SISTEMA NAZIONALE CICLOVIE TURISTICHE CICLOVIA "TRIESTE-LIGNANO SABBIAORO-VENEZIA"

PROGETTO DI FATTIBILITÀ TECNICO ECONOMICA

RELAZIONE ILLUSTRATIVA

D	MARZO 2022	REVISIONE OSSERVAZIONI
C	DICEMBRE 2021	REVISIONE INDICAZIONI M.I.M.S.
B	AGOSTO 2021	CORREZIONE REFUSI
A	AGOSTO 2021	EMISSIONE
REVISIONE	DATA	DESCRIZIONE

GENERALE/2

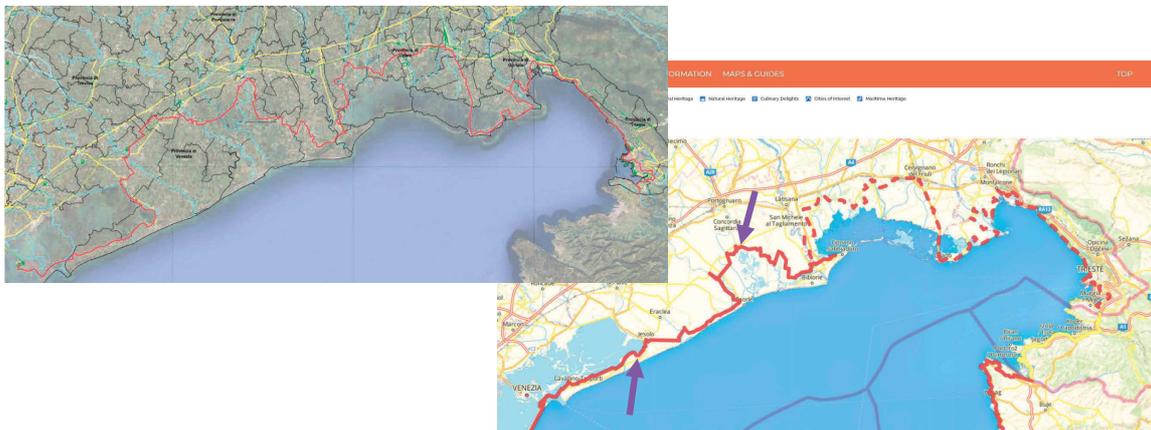
- Molte parti introduttive ridondanti che appesantiscono le relazioni
- È mancata una rilettura complessiva delle relazioni. Hanno strutture diverse e spesso vi sono non pochi errori e refusi

LINEARITÀ/1

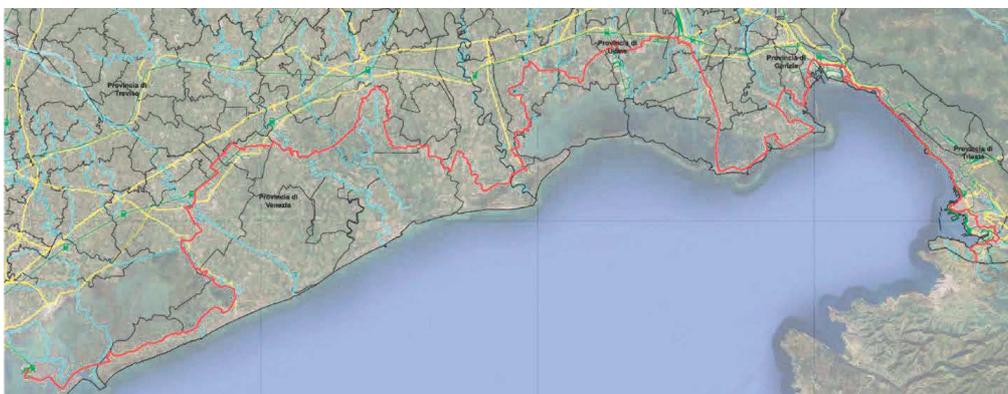
- Per una così breve estensione, 278 km, il tracciato risulta essere molto sinuoso. Quali sono le motivazioni che hanno portato a tale scelta? Non si poteva cogliere l'occasione per rettificare e decongestionare il fronte mare?

LOTTO FUNZIONALE VENETO/3

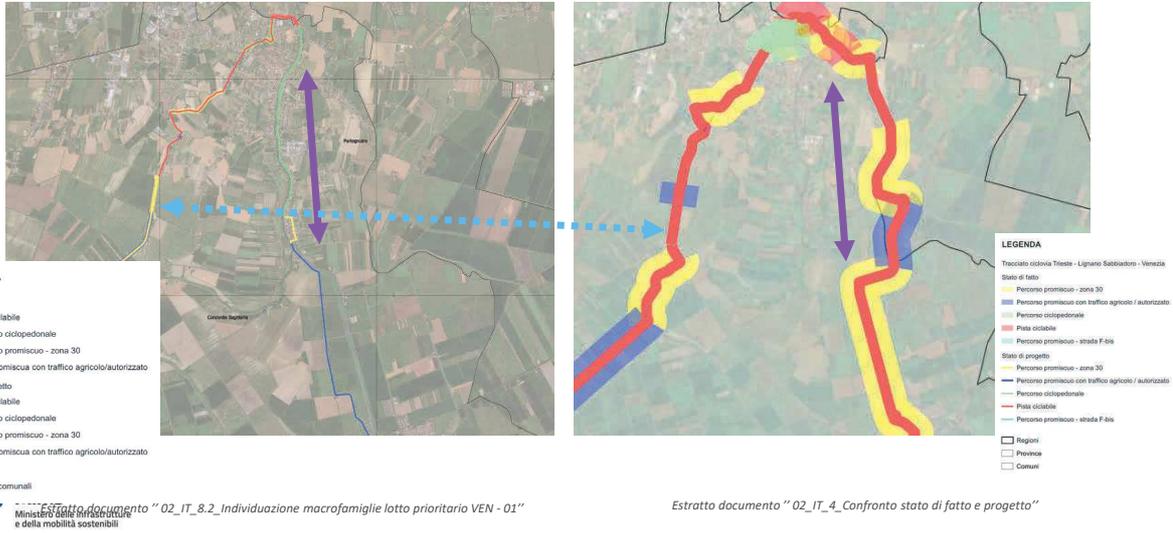
- Perché lo stato di progetto delle due mappe non corrisponde?

LOTTO FUNZIONALE VENETO/4

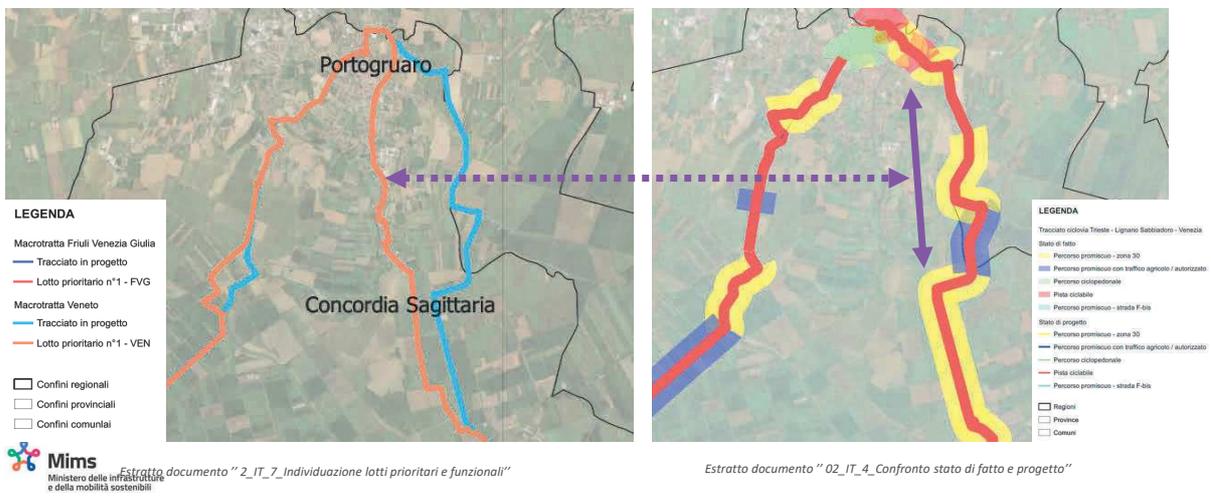
- Perché il tracciato del lotto funzionale/prioritario non corrisponde con quello di progetto?
